PARECER 025/2025 – CEIV
COMISSÃO PERMANENTE DE ANÁLISE DE ESTUDO DE IMPACTO DE VIZINHANÇA
(CEIV)

(X) Primeira Análise – Parecer nº 025/2025-CEIV – 28/08/2025

Processo Administrativo nº: 57.246/2025 (1DOC)

Projeto: Ícaro Aparador

1.4. Numeração

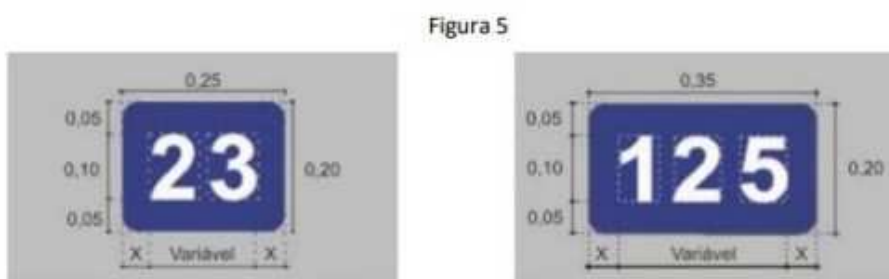
- Incluir as dimensões (largura x comprimento) de todas as vagas de estacionamentos;
- Rever as sinalizações/dimensões do Símbolo Internacional de Acesso – SAI e das numerações das vagas PNE, conforme Resolução Contran nº 965/2022 (anexos) e imagens a seguir:

Todas as vagas reservadas em áreas de estacionamento privado de uso coletivo devem ser numeradas. O numeral deve ter altura de 0,10m, na cor branca, inserido num retângulo azul, conforme exemplo de aplicação da Figura 5, exceto quando o pavimento for também azul, conforme Figura 6.

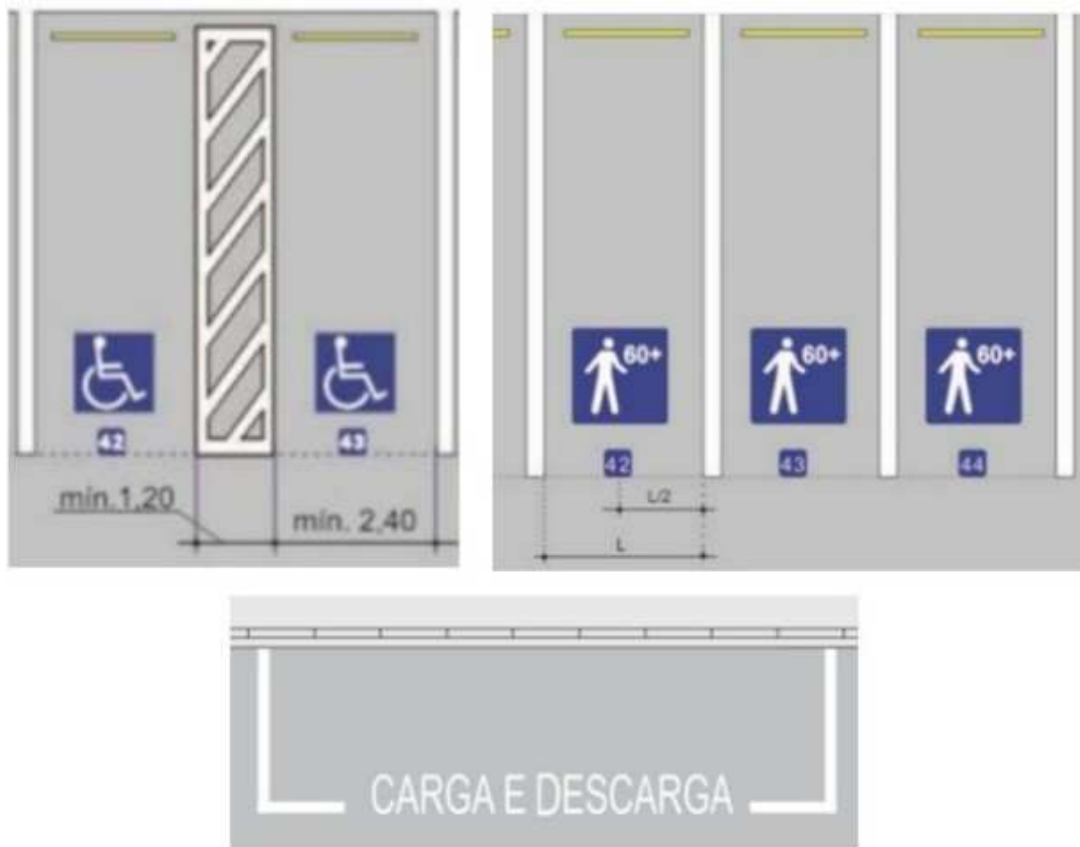
- Incluir/Rever as sinalizações das vagas de PNE, idosos, motos, carga/descarga e embarque/desembarque, conforme Manual de Sinalização Horizontal do Contran

(Volume IV) e imagens a seguir:
